Comisión Nacional
de Hidrocarburos

Opinión Técnica para la modificación del Anexo 1 del Título de Asignación AR-0449-M-Campo Presidente Alemán

Noviembre 2022

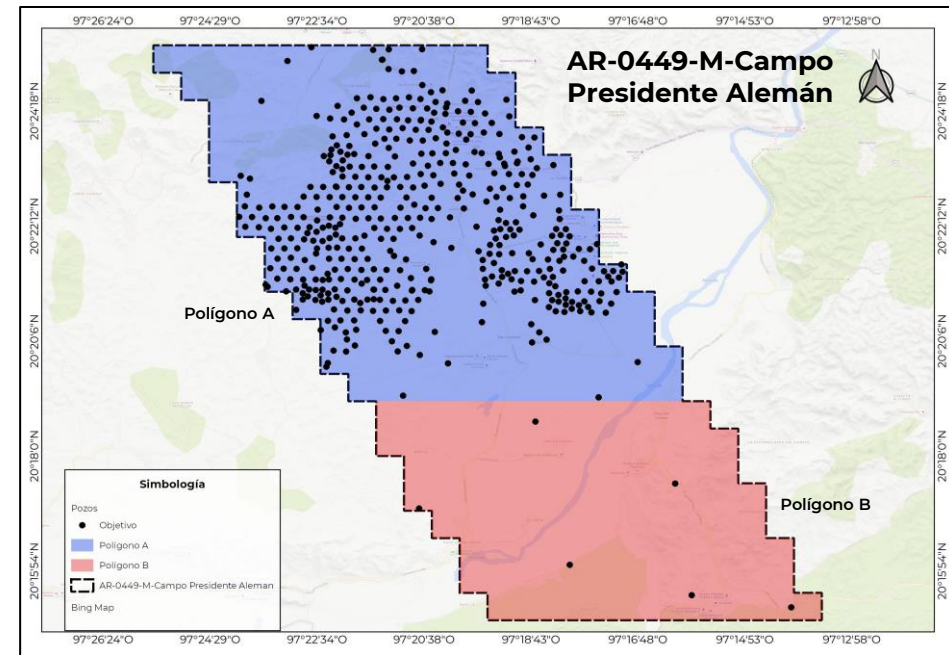
AE-182/AE-183	Eoceno Medio
AR-0449	Paleoceno Superior
AE-182/AE-183	Cretácico Superior
AR-0450	Cretácico Medio
AR-0450	Cretácico Inferior

Eoceno Medio
AR-0449 Polígono A	Cretácico Superior
	Cretácico Medio
	Cretácico Inferior
AR-0449 Polígono B	Eoceno Medio

Conclusión

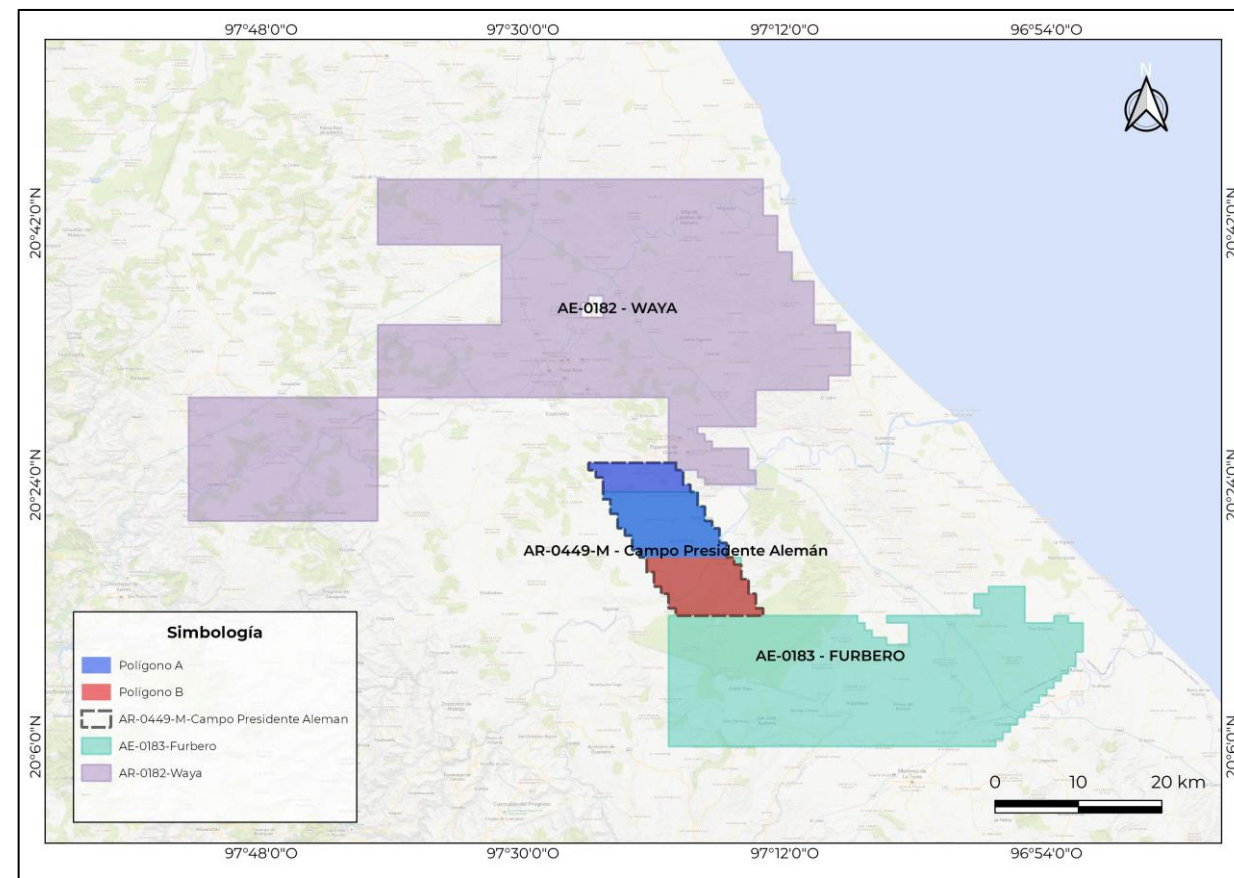
- Con base en la información remitida por la SENER, la propuesta de Modificación al Anexo 1 del Título de la Asignación AR-0449-M-Campo Presidente Alemán resulta consistente técnicamente y no afecta los valores de las Reservas Consolidadas al 1 de enero de 2022.

- Es de notar que, los pozos así como la infraestructura de las Asignaciones AR-0449-M-Campo Presidente Alemán y AR-0450-M-Campo Presidente Alemán PR quedan contenidos en su totalidad dentro de los polígonos propuestos.

- Dada la propuesta de reconfiguración y la inclusión de la Formación Tamabra del Cretácico Medio en la propuesta de reconfiguración de la Asignación AR-0449-M-Campo Presidente Alemán, esto representa un impacto en el Plan de Exploración vigente de la Asignación AE-0183-Furbero.

- Por lo que a la Asignación AE-0182-Waya no se identifica que tenga impacto en el Plan de Exploración.
- Debido a la fusión de las Asignaciones de Resguardo se identifica que se deberá actualizar el Programa Operativo Anual para el año 2022 y subsecuentes.

Derivado del análisis presentado, se propone al Órgano de Gobierno **emitir la presente opinión** respecto de la **modificación del Anexo 1 Ubicación y Área de Asignación** del Título de la Asignación AR-0449-M-Campo Presidente Alemán mismas que **resultan técnicamente factible**.
